# 島根原子力発電所 2 号炉 燃料プールにおける 燃料損傷防止対策の有効性評価について

令和元年10月  
中国電力株式会社

### **3. 審査会合での指摘事項に対する回答**

図 燃料プールの構造高さ

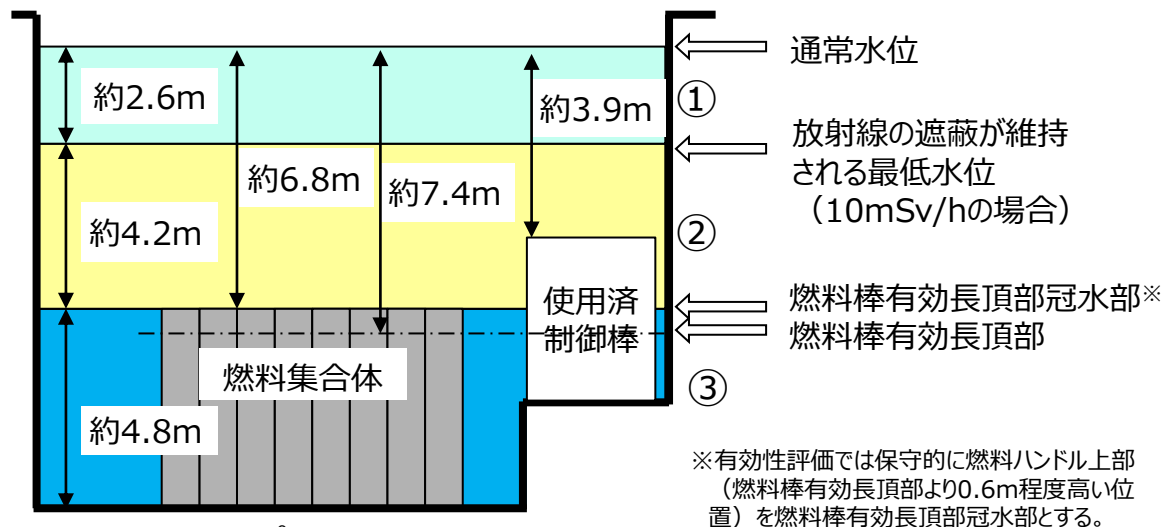
保有水量に関して、高さと断面積との関係を説明すること。(水位低下評価及び線量率評価をするうえで必要となる数値及び算出方法を説明すること)

- 水位低下評価及び線量率評価をするうえで必要となる燃料プールの各領域の高さ、断面積、保有水容積及び算出方法は以下のとおり。

領域	断面積 (m <sup>2</sup> )	保有水容積 (m <sup>3</sup> )
①	約167	約439
②	約167	約704
③	約95	約456
合計		約1,599

- 図に示す各領域①～③の保有水の容積は、燃料プール容積から燃料プール内の機器の容積を差し引くことで算出した。
- 各領域の断面積は、①の領域では燃料プールの寸法より求めた断面積を使用し、②、③の領域では求めた各領域の容積から高さで除して求めた。

図2 試験結果

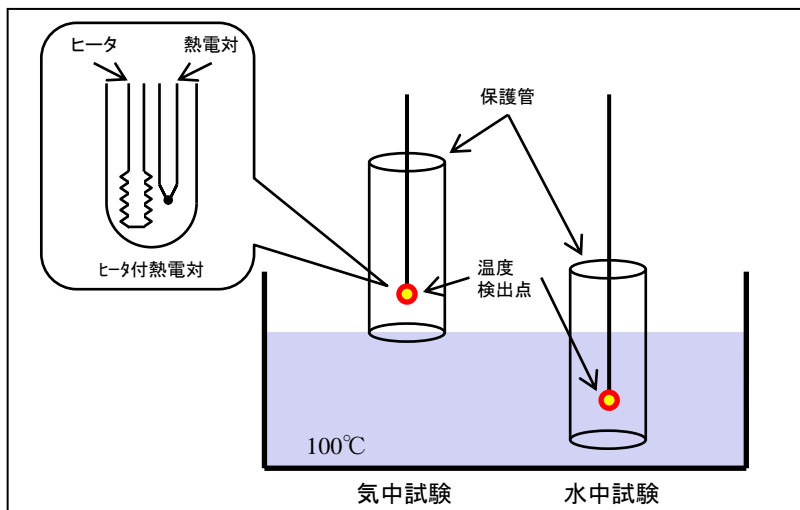
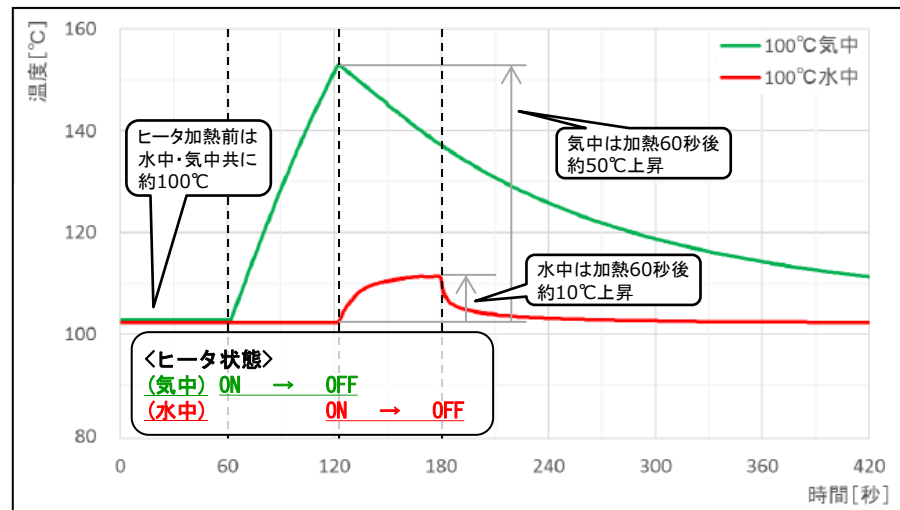
熱電対式水位計について、気相部分の熱電対が蒸気に覆われた場合でも信頼性があることを説明すること。

- 燃料プール水位・温度 (S A) は、熱電対とヒータが一体となったヒータ付熱電対を使用した検出器であり、気中と水中の熱伝達率の違いを利用し、ヒータ加熱開始前後の熱電対の温度変化を確認することで、プール水位の計測が可能。
- 燃料プール水の沸騰により、水位計の気相部分が蒸気に覆われた場合を想定した模擬試験を実施し、蒸気環境下においても計測可能であることを確認 (試験結果は下図のとおり)。

図1 燃料プール水位と線量率の推移

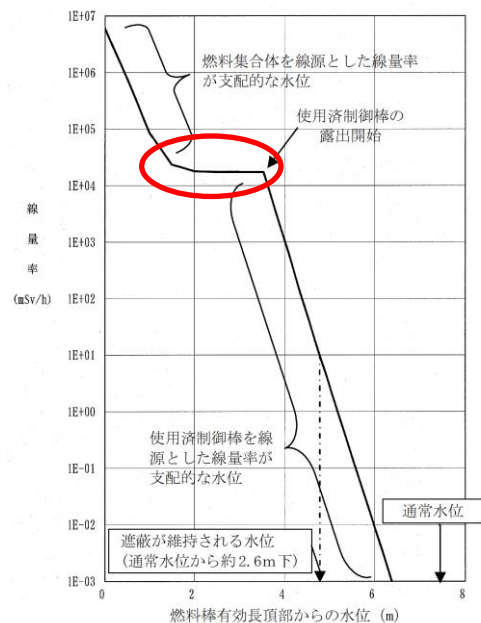
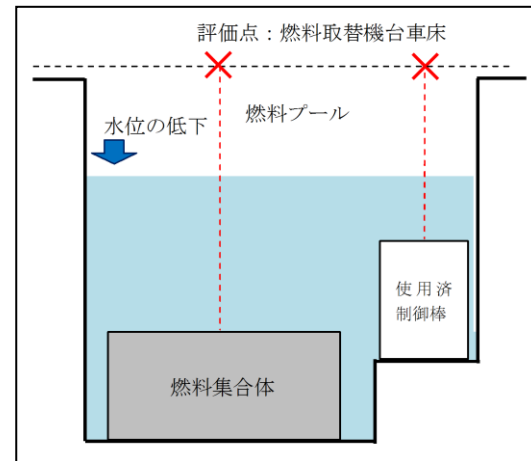
- 指摘事項 (第207回審査会合 (平成27年 3月17日))  
線量率 (使用済制御棒) と水位の関係について、水位が下がっても線量が変わらないこと及び評価点の設定の考え方について、詳細に説明すること。

- 遮蔽評価を行う際は、線源材料に密度を設定することで自己遮蔽等の評価を行うが、その密度の設定を本評価では使用済制御棒を構成している遮蔽性能の大きいステンレス等ではなく、遮蔽性能の低い水としている。そのため、水位低下により使用済制御棒の露出が開始した際の線量率と、完全に露出した後の線量率にあまり差異がない結果となる。(図1参照)
- なお、使用済制御棒を線源としてモデル化する際に、制御棒貯蔵ハンガに格納されている状態において、本来線源が存在しない使用済制御棒間にも線源が存在する想定をすることで、線源の体積としては約1.9倍となることから、実際よりも保守的なモデルとしている。
- 評価点は、水位低下における線量率を厳しく評価するため、各線源の真上にある燃料取替機台車床としている。(図2参照)

図1 定期検査工程における重要事故シーケンスと要員数について

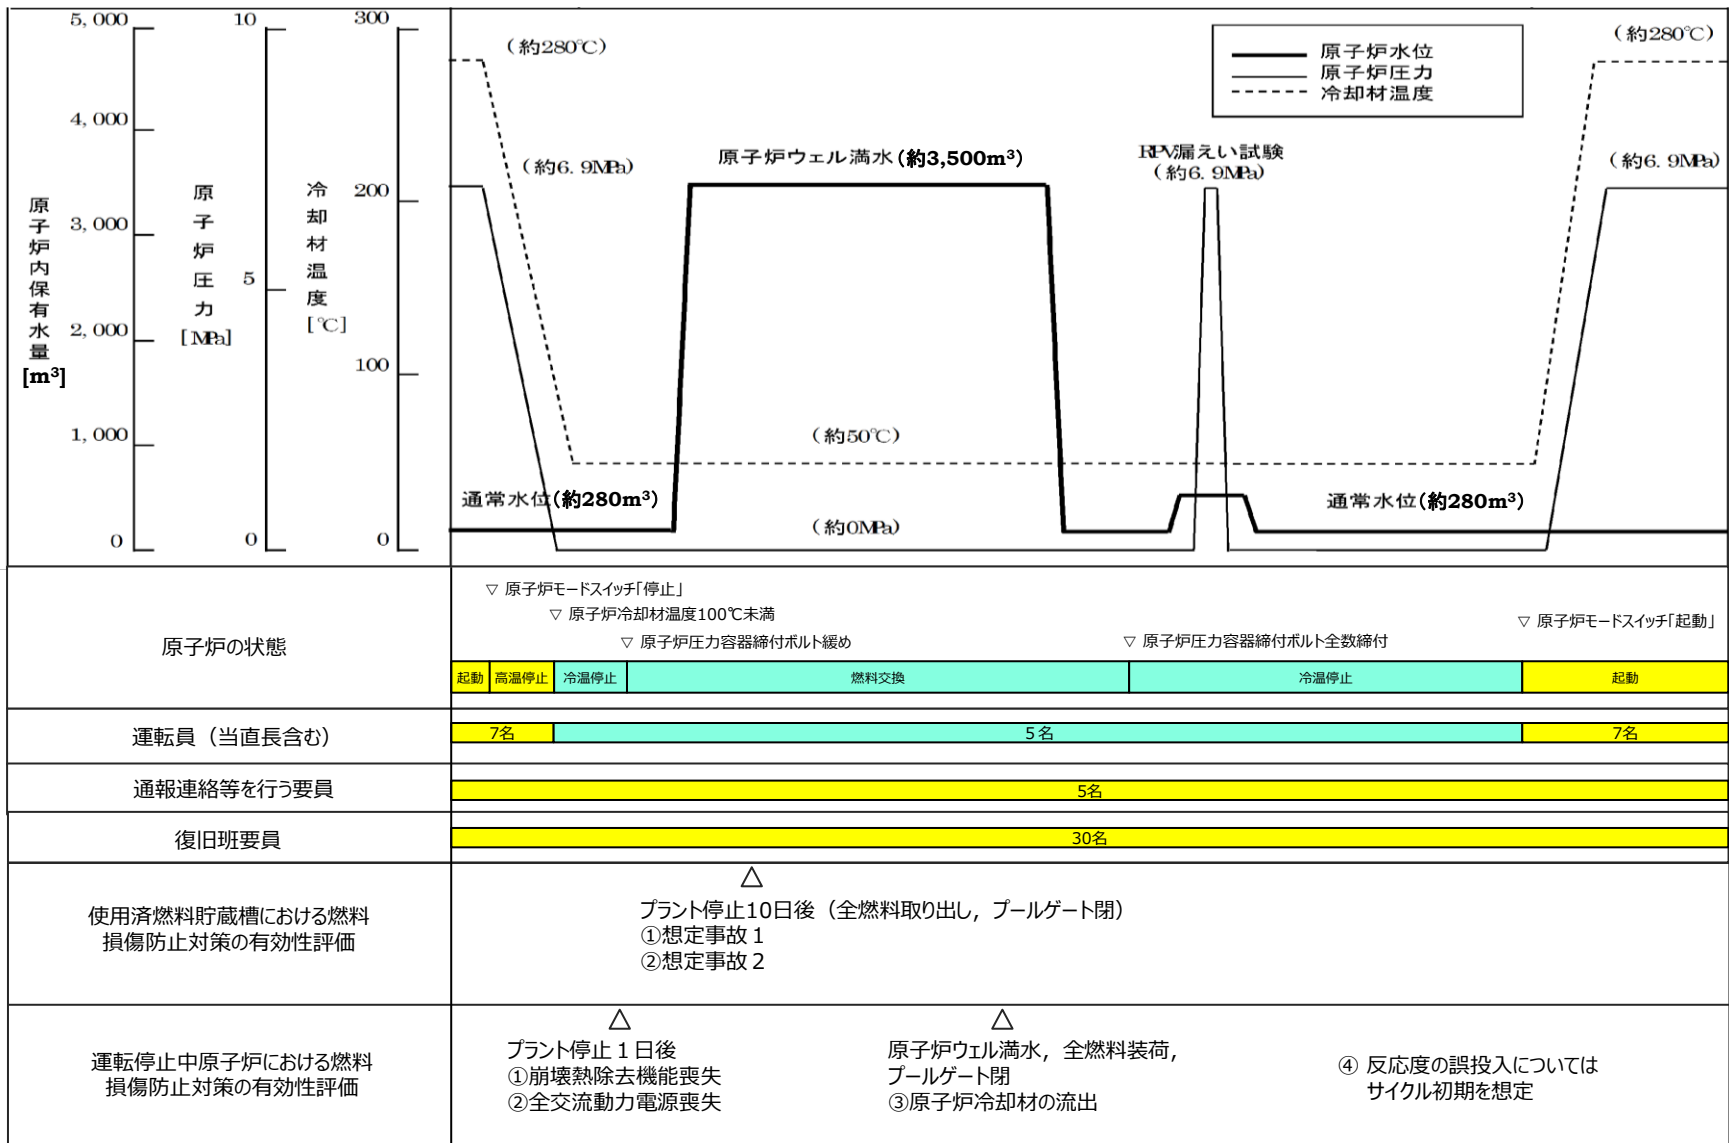
- 指摘事項（第207回審査会合（平成27年3月17日））  
定期検査中の要員数を今後見直すとしているが、大規模損壊など全体を踏まえて検討すること。
- 回答
  - 第207回審査会合時、復旧班要員について、「定期検査中の要員数を今後検証により見直す」としていたが、復旧班要員の要員数は見直さない。
  - 重大事故等発生時及び大規模損壊発生時において、事象の種類及び事象の進展に応じた確かつ柔軟に対処できるよう、2号炉運転員並びに、通報連絡等を行う要員及び復旧班要員は、原子炉運転中及び原子炉停止中を通して、以下のとおり確保する。

- 上表の確保人数は、技術的能力に係る各手順における必要な要員数とし、大規模損壊対応のケーススタディにおいて対応可能であることを確認している。  
なお、有効性評価の重要事故シーケンスにおける、「炉心損傷防止対策」及び「格納容器破損防止対策」、また、「運転停止中の原子炉における燃料損傷防止対策」及び「燃料プールにおける燃料損傷防止対策」において、その確保人数による成立性を確認している。

図2 平面図

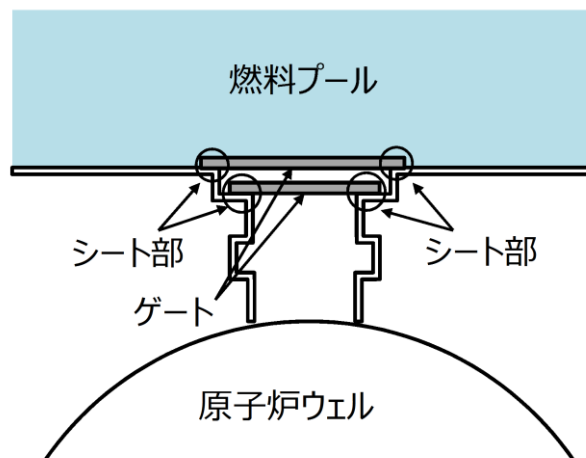
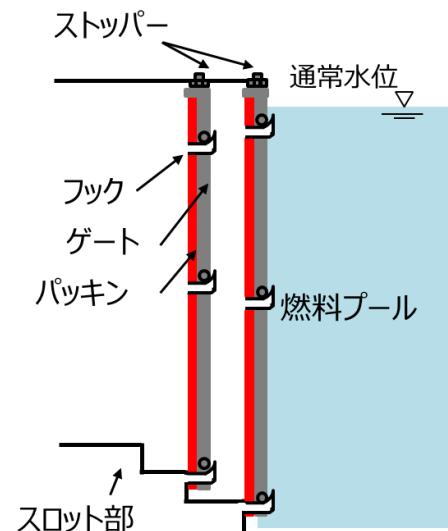
- 指摘事項 (第207回審査会合 (平成27年3月17日) )  
プールゲートの健全性について説明すること。

- ①燃料プールゲートを設置するフック及びストッパーは、基準地震動  $S_s$  による地震荷重に対し強度上問題ない。
- ②燃料プールゲートは、基準地震動  $S_s$  による地震荷重、静水圧及び動水圧 (スロッシング荷重) に対して強度上問題ない。

- ①燃料プールゲートは、原子炉ウェルと燃料プールの流路に二重に設置している (図1, 2 参照)。
- ②燃料プールゲートのパッキンは二重シールとしている (図3 参照)。
- ③燃料プールゲートパッキンの材質はシリコンゴムであり、燃料プール保有水が沸騰した場合においてもシート性能は確保可能である。(耐水試験 (JIS K 6258) : 100℃ - 72h, 圧縮永久ひずみ試験 (JIS K 6262) : 150℃ - 72h)
